# 南洞庭湖湘阴县湖段管理范围划定 成果调整方案

# 南洞庭湖湘阴县河段管理范围划定成果 调整方案

## 《湘江干流、洞庭湖湘阴县段管理范围 划定成果调整方案》审查意见

# 评审专家意见修改落实情况表

图1 南洞庭湖虞公港段“三区三线”情况

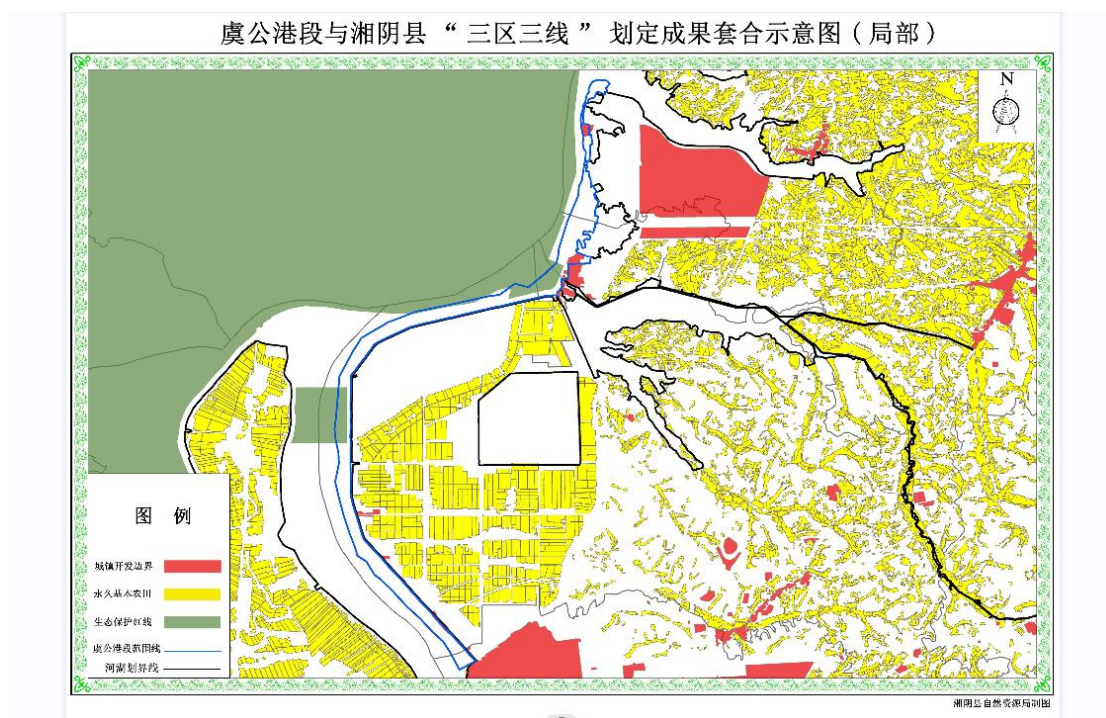
| <p>① 有堤段，划界标准由50m调整至30m理由不充分。</p> <p>② 无堤段划界标准图上应叠加相关高程数据。</p> <p>③ 陡坎段划界范围调整理由不充分。</p> <p>④ 未提供相关佐证材料。</p> <p>⑤ P6土地权属情况是否引用无依据，相关附图无意义。</p> |        |       |             |

| 5、P6 土地权属情况是否引用无结论，相关附图无意义。                  | 5、已删除相关附图，更换为“三区三线”情况。                                  | 2024.2.26     |

图8 关于沿河公路未出现高水位淹没的佐证材料

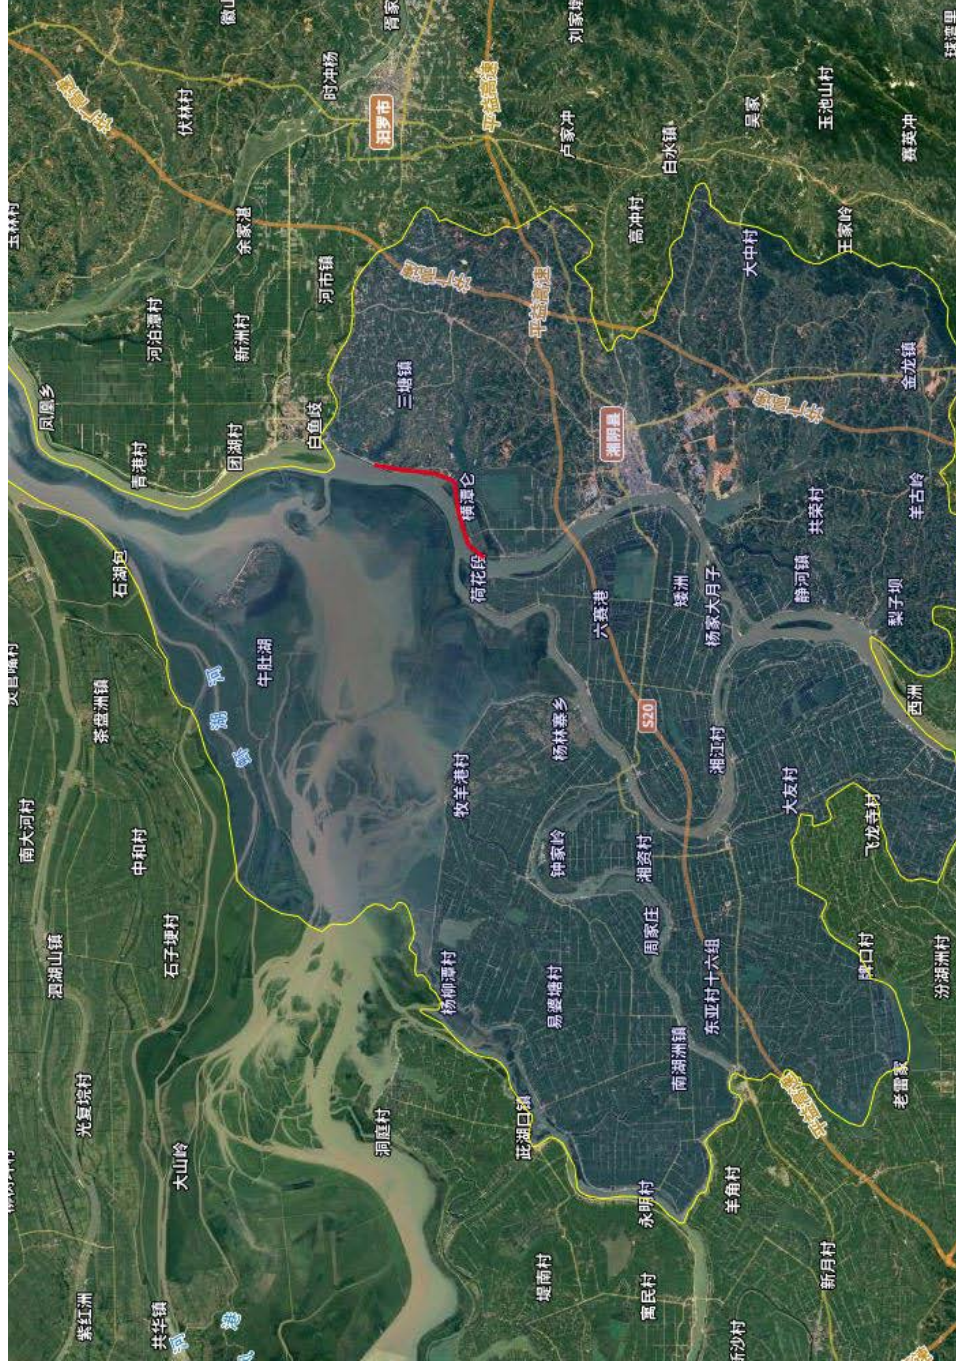
| 4、未提供相关佐证材料。                                 | 4、同 1。                                                  |               |

# 南洞庭湖湘阴河段管理范围调整划定成果总览图

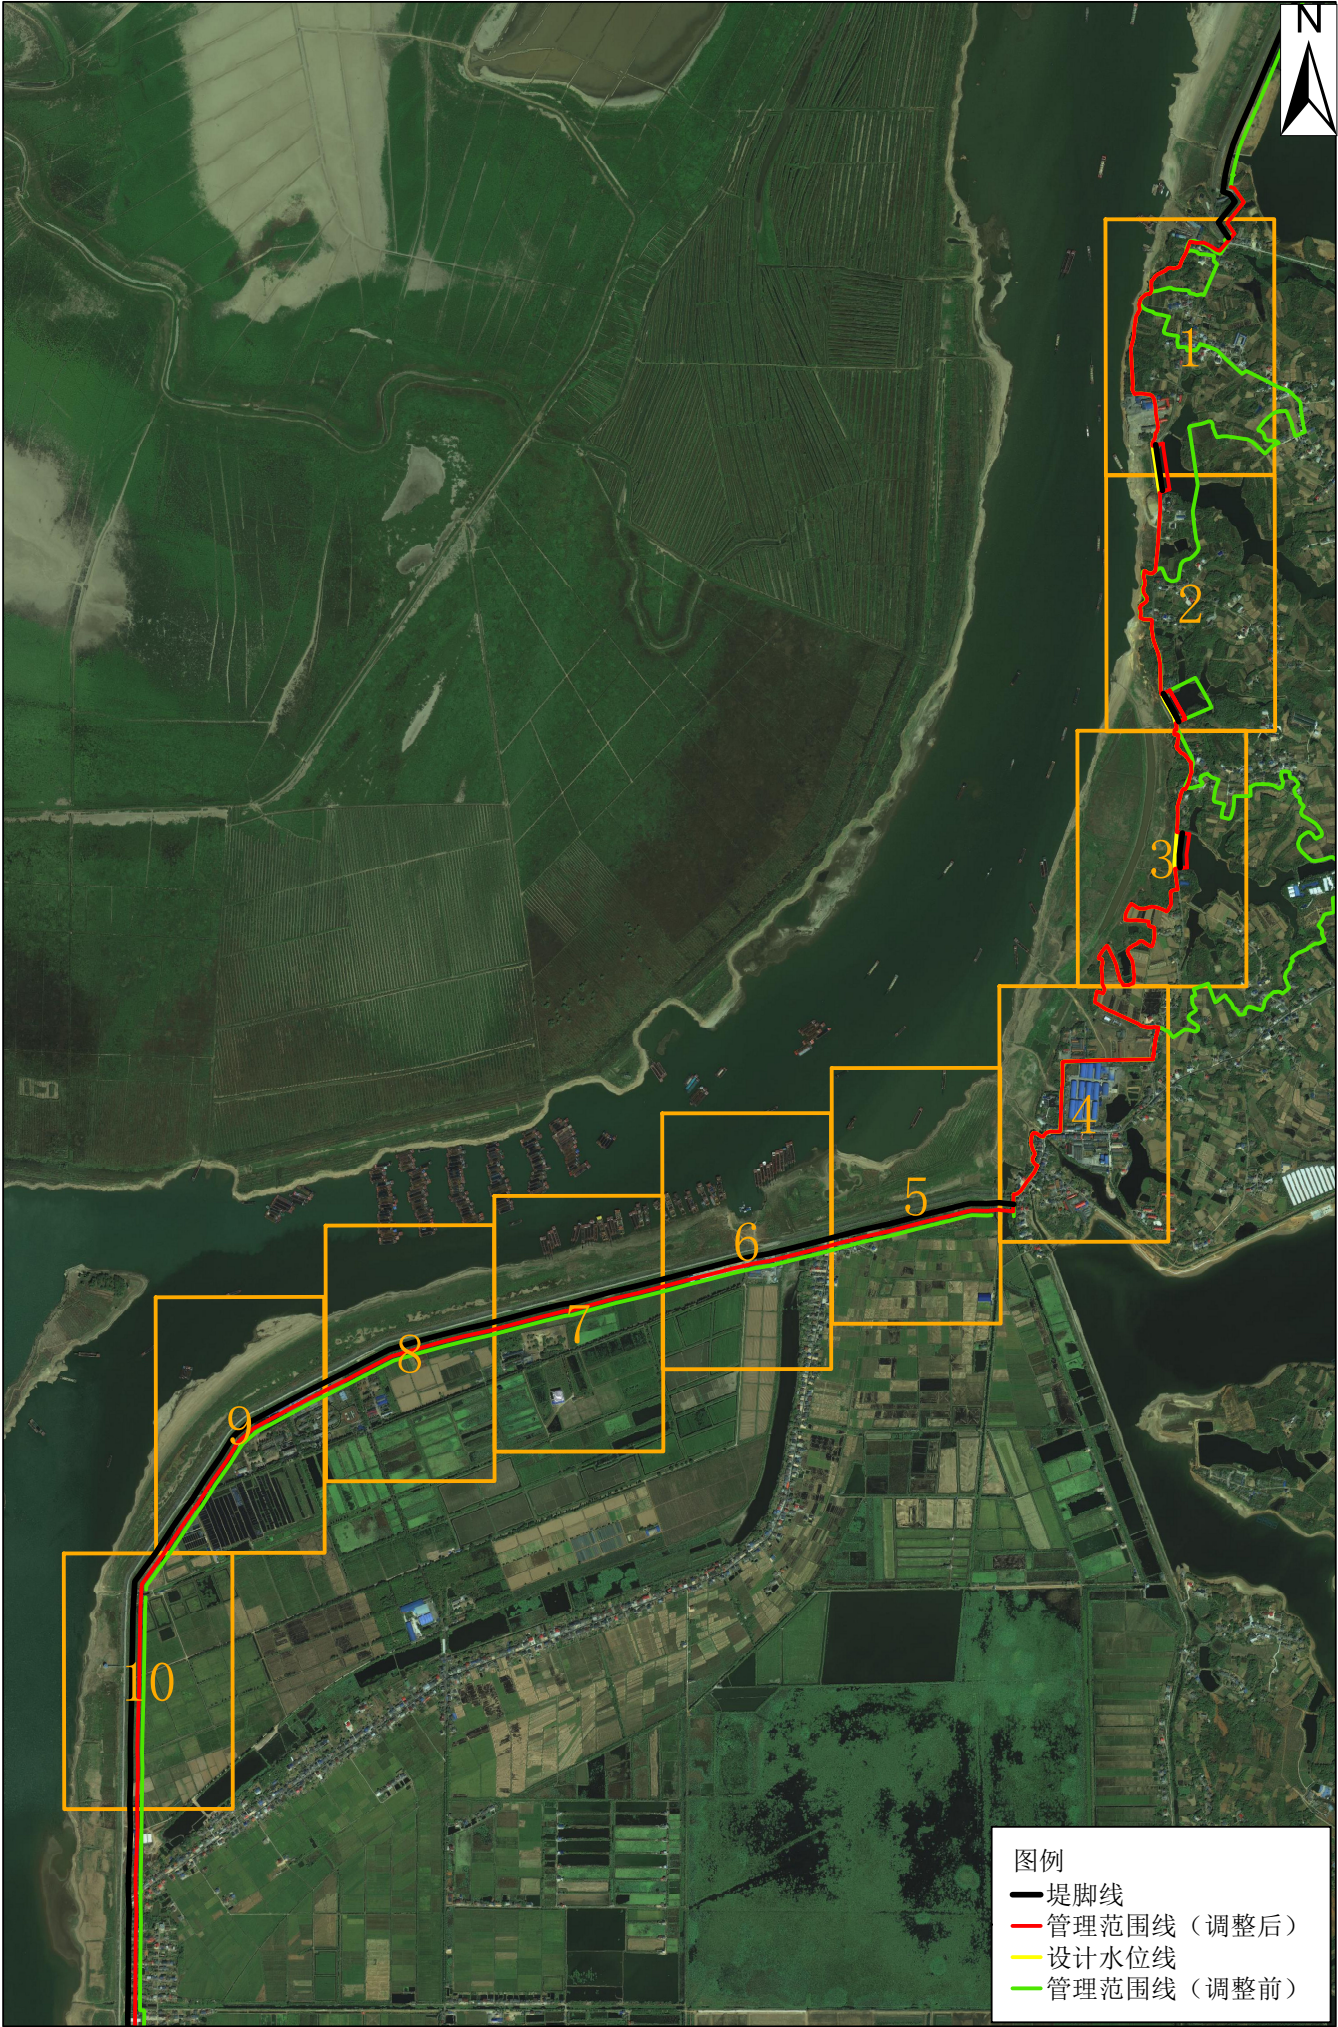
| 专家评审意见                                       |  | 报告编制单位修改说明<br>(须简要说明修改过程)                               | 专家确认情况<br>及签字                    |
|----------------------------------------------|--|---------------------------------------------------------|----------------------------------|
| 1、补充岸线调整总体范围图。                               |  | 1、已在附图中进行了补充。                                           | 已按左家<br>意见修改<br>邹振华<br>2024.2.23 |
